# REPONSE A L'AVIS DE LA MISSION REGIONALE D'AUTORITE ENVIRONNEMENTALE

Centrale photovoltaïque au sol Coulée Blanche

Collectivité d'outre-mer de Saint-Pierre

Février 2023

**FIGURE 2 : PERIMETRE DU PROJET D'INSCRIPTION AU PATRIMOINE MONDIAL DE L'UNESCO - SOURCE DEAL MARTINIQUE - AOUT 2019**

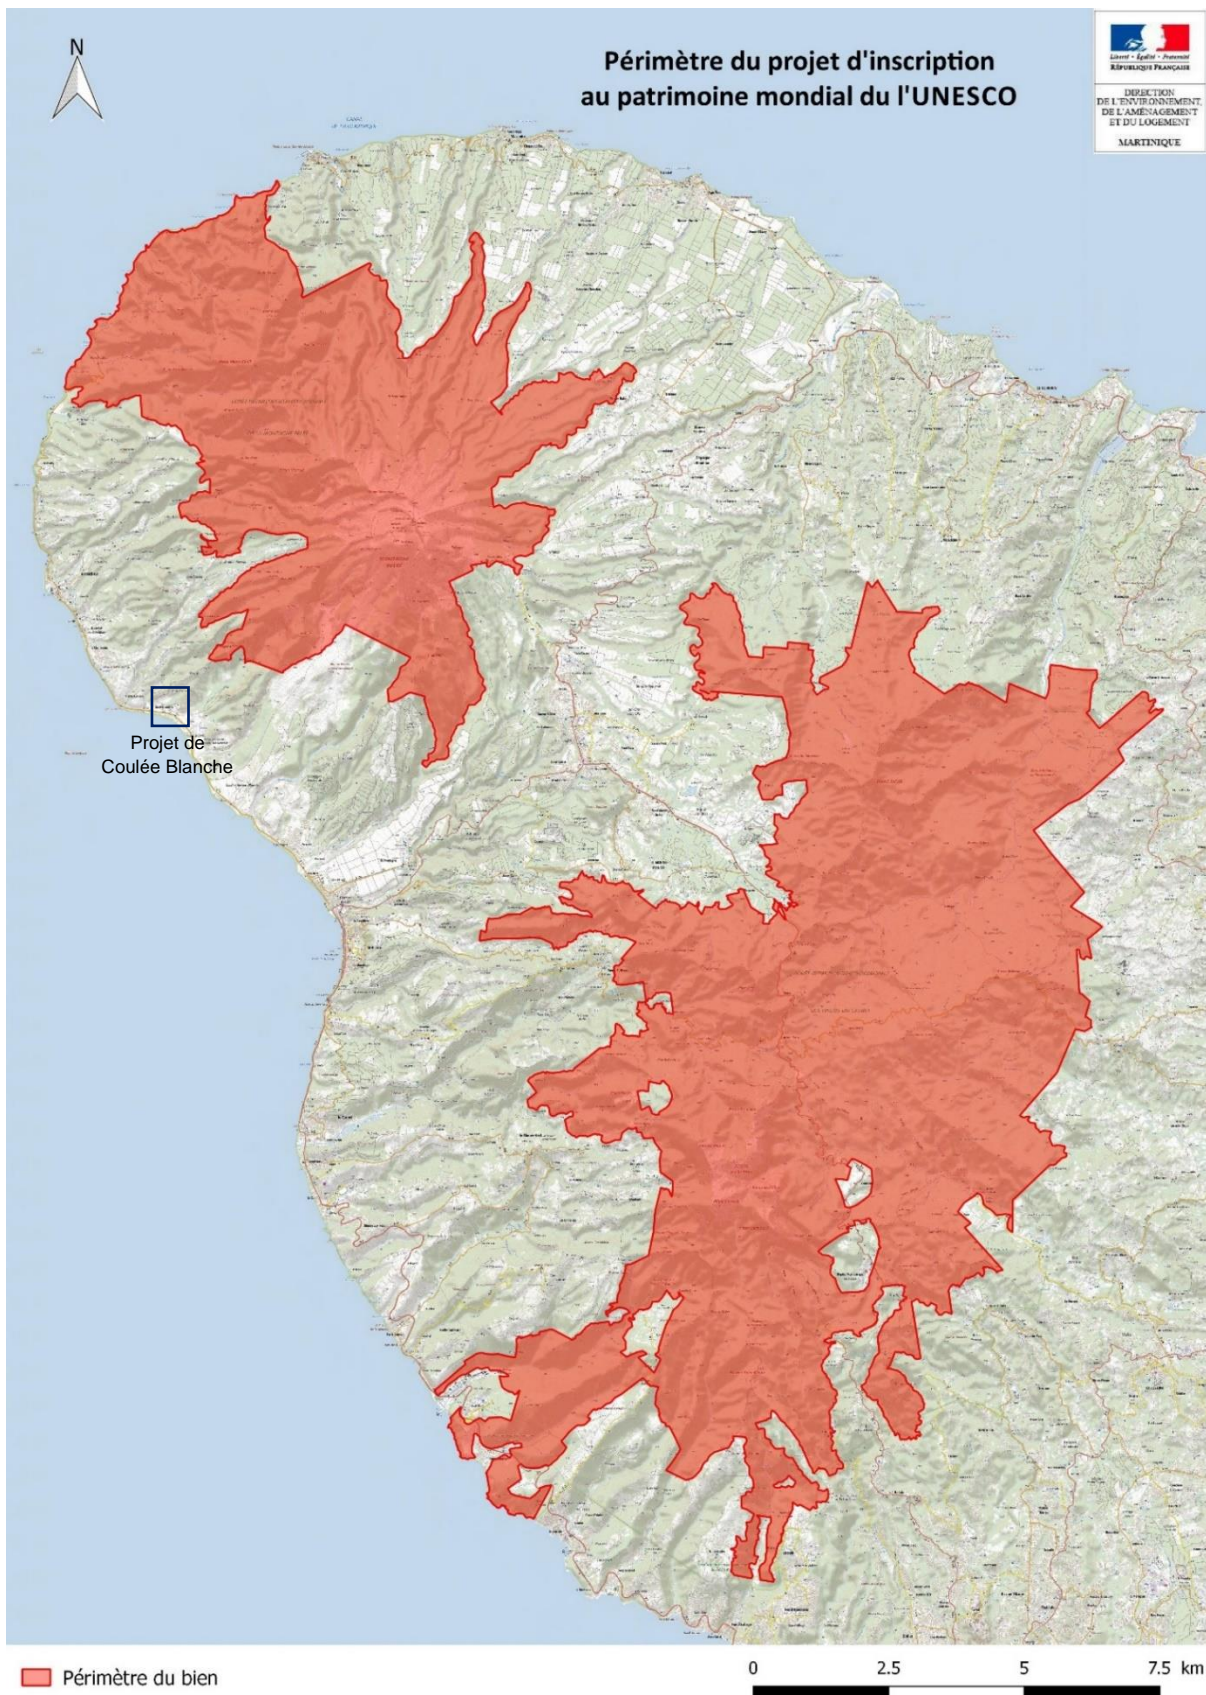
- 1) D'actualiser le périmètre des cœurs de bien du projet UNESCO
- 2) De compléter les données en rapport avec trois espèces protégées non mentionnées « Iguane des petites Antilles », « Matoutou falaise » et « Dynaste hercule » (faune)
- 3) De préciser la trame verte et bleue à l'échelle du terrain d'assiette du projet
- 4) D'insérer l'analyse visuelle directe du site du projet depuis la mer

Le périmètre des cœurs de bien du projet UNESCO présenté dans l'étude d'impact du projet photovoltaïque de Coulée Blanche a évolué depuis mai 2019.

Conformément aux éléments transmis par la DEAL Martinique en août 2019, le projet solaire de « Coulée Blanche » reste en dehors et éloigné de ce périmètre actualisé.

**Au regard de l'éloignement du site de « Coulée Blanche » par rapport au périmètre du projet UNESCO et aux critères de classement retenus (qui n'inclut pas le paysage), le projet solaire n'a pas d'impact sur le projet UNESCO.**

Figure 3 : Habitat favorable à la présence de la Matoutou falaise et du Dynaste hercule (zones rouges)

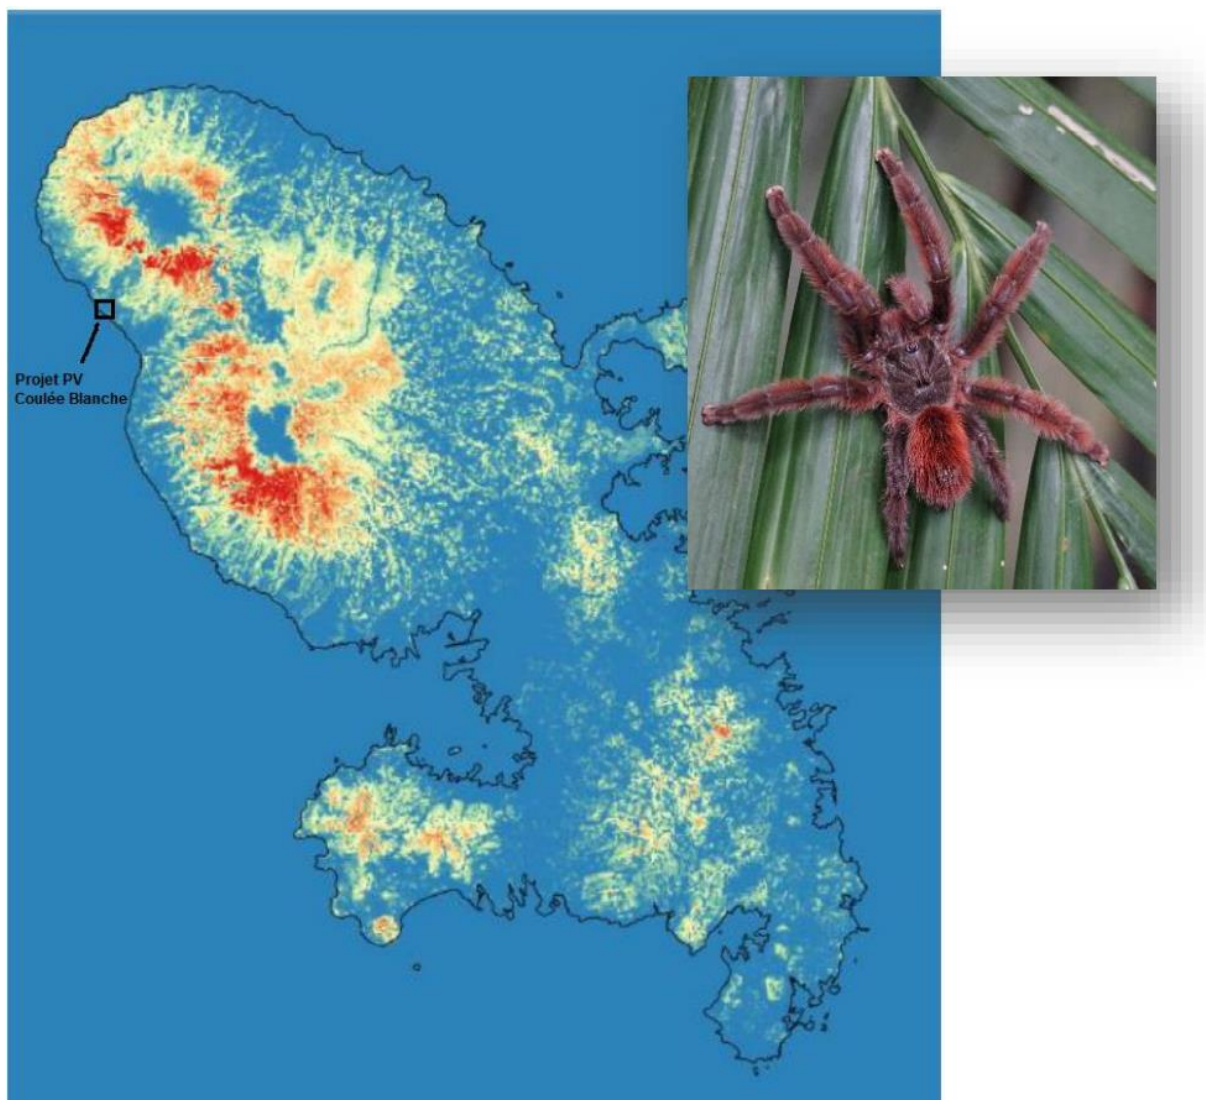
2) Compléter les données en rapport avec trois espèces protégées non mentionnées « Iguane des petites Antilles », « Matoutou falaise » et « Dynaste hercule » (faune)

La **Matoutou Falaise** (*Caribena versicolor* – Walckenaer, 1837), le **Dynaste Hercule** (*Dynastes hercules* – Linnaeus, 1758) et l'**Iguane des Petites Antilles** (*Iguana delicatissima* – Laurenti, 1768) sont respectivement deux arthropodes et un reptile endémiques et protégés en Martinique. Ces espèces n'ont pas été observées sur l'aire d'étude rapprochée lors des inventaires du 18 décembre 2017 et des 14 et 15 février 2018 alors que les conditions météorologiques étaient favorables, ce qui explique qu'elles n'ont pas été mentionnées dans l'étude d'impact du projet.

La population de Dynaste Hercule (*Dynastes hercules*), qui est à ce jour connu comme le plus long scarabée rhinocéros du monde, se cantonne essentiellement, en Martinique, à la forêt autour des Pitons du Carbet. Il n'est toutefois pas exclu de rencontrer certains individus dans les forêts d'altitude, sur les flancs de la Montagne Pelée. Lors des inventaires réalisés dans le cadre de la rédaction de l'étude d'impact du projet, **aucun spécimen de Dynaste Hercule n'a été contacté sur l'aire d'étude rapprochée.**

**FIGURE 7 : PREMIER PHOTOMONTAGE DEPUIS LA MER - DISTANCE DE 790M DEPUIS LE PROJET ET HAUTEUR DE 3M PAR RAPPORT A LA MER**

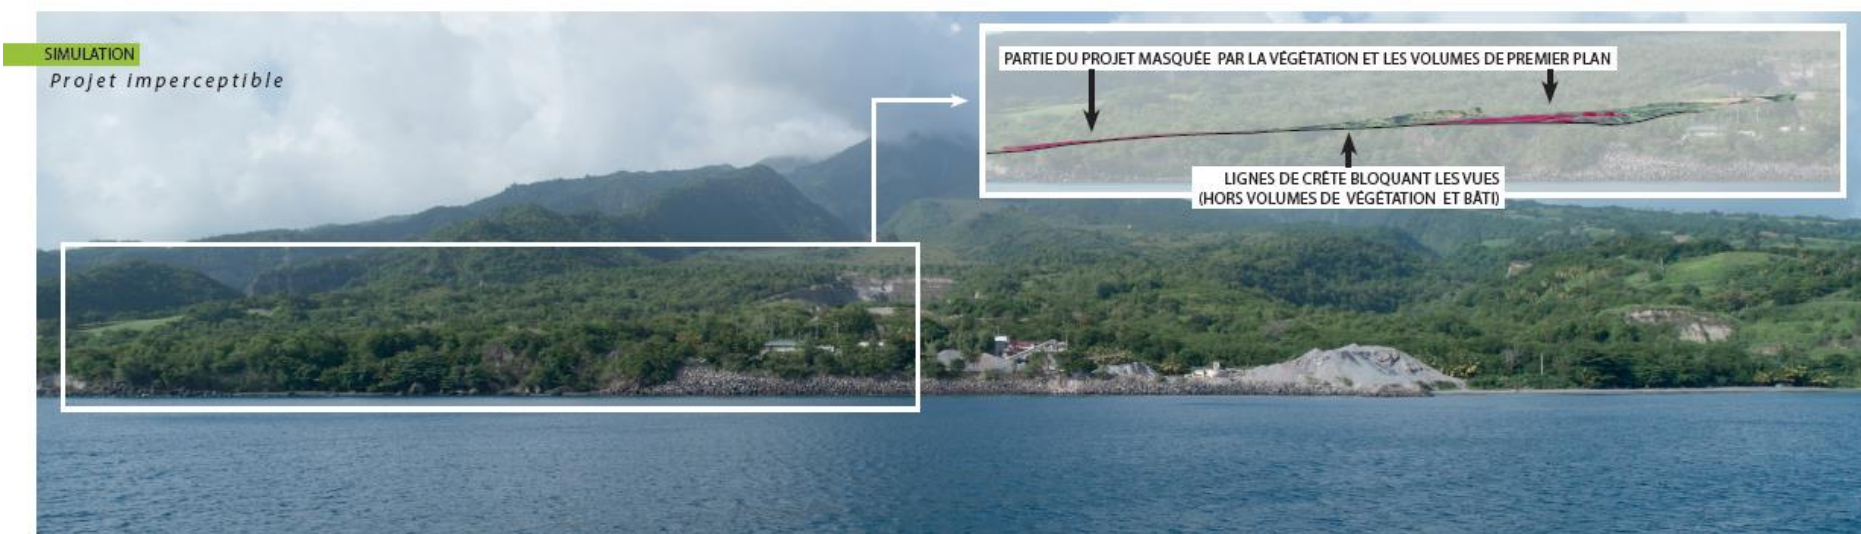
#### 4) Insérer l'analyse visuelle directe du site du projet depuis la mer

L'objectif était notamment d'apprécier la visibilité de la centrale depuis la mer. Un premier photomontage a été réalisé à une distance de 790m du site et depuis une hauteur de 3m par rapport au niveau de la mer. Ce photomontage permet de reproduire la vision humaine depuis un bateau de pêche ou de plaisance.

**Ces photomontages montrent que le projet de centrale solaire n'impacte par la perspective paysagère depuis la mer de la Montagne Pelée, avant tout marqué par l'exploitation de la carrière. La végétation et la topographie permettent en effet de masquer le projet solaire qui sera très légèrement perceptible.**

A une hauteur de bateau de pêche ou de plaisance (environ 3m), le projet ne pourra se percevoir depuis la mer, caché par l'avancée côtière et la végétation en plan intermédiaire.

FIGURE 10 : CUMUL DES CONTRAINTES SUR LA COMMUNE DE SAINT-PIERRE

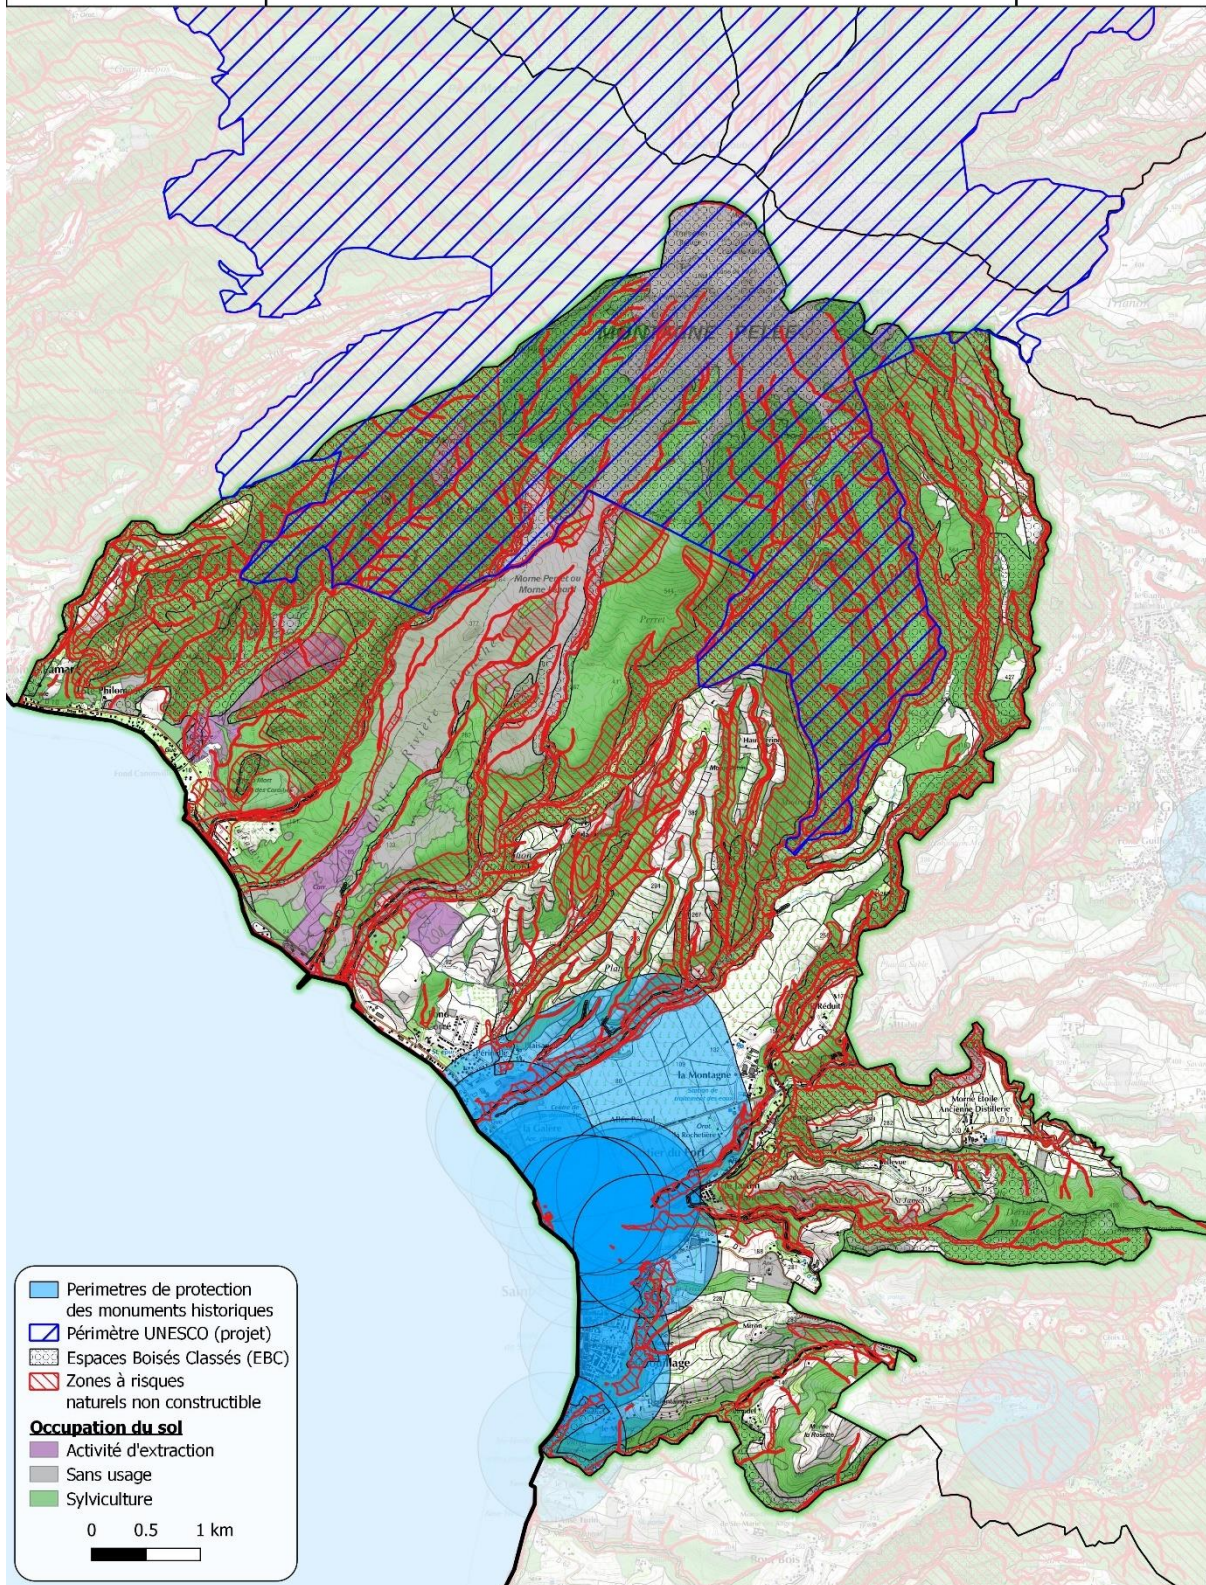
- 1) De compléter la comparaison des incidences sur l'environnement des variantes par une comparaison de leurs incidences sur la santé humaine conformément à la réglementation,
- 2) D'envisager une variante supplémentaire dont la localisation serait compatible avec les orientations des documents de planification de norme supérieure ainsi qu'avec la Loi Littoral.

Ce travail d'analyse des contraintes (cf. figure 10) a permis d'élaborer une carte de zones potentiellement aménageables pour le développement d'une centrale photovoltaïque (cf figure 11).

**FIGURE 13 : SCHEMA DE PRINCIPE D'UNE HAIE CHAMPETRE AVEC DISPOSITIF ANTIEROSIF. CREDIT SIMA-PECAT.**

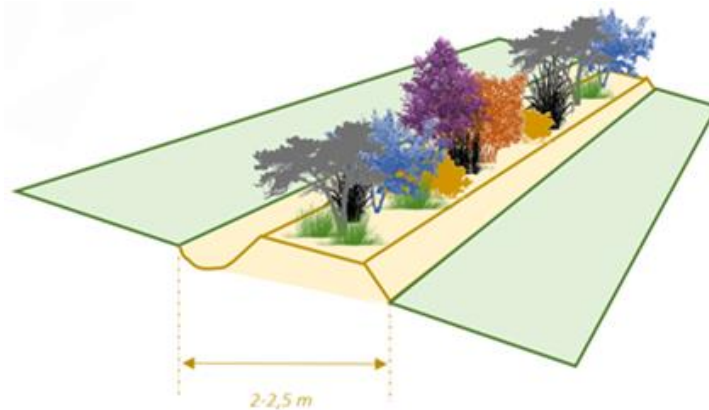
Dans le cadre des réunions de PPA, pris en compte dans le cadre des CDPENAF, les services paysages de la DEAL avaient attiré l'attention sur la nécessité d'un brise vue adapté côté routier pour intégrer le projet dans le paysage et dans sa biodiversité d'origine. L'ODE avait également questionné sur les dispositifs antiérosifs en aval du projet et au sein de la parcelle.

Avant implantation de cette haie une cuvette en position latérale amont et un billon aval seront formés au godet de curage à la pelle 5-8 tonnes (cf. schéma technique ci-après). Cette cuvette permet la sédimentation des matières en suspensions transportées par les pluies, elle permet également de garder de la fraîcheur et de l'humidité pour la haie en saison de carême. Ces dispositifs ont été testés sur plusieurs kilomètres sur l'habitation DEPAZ depuis 2020, et ont largement fait leurs preuves en matière de sédimentation et de stabilisation des sols. Les équipes de l'ODE étaient d'ailleurs venues constater le dispositif en Mai 2022.
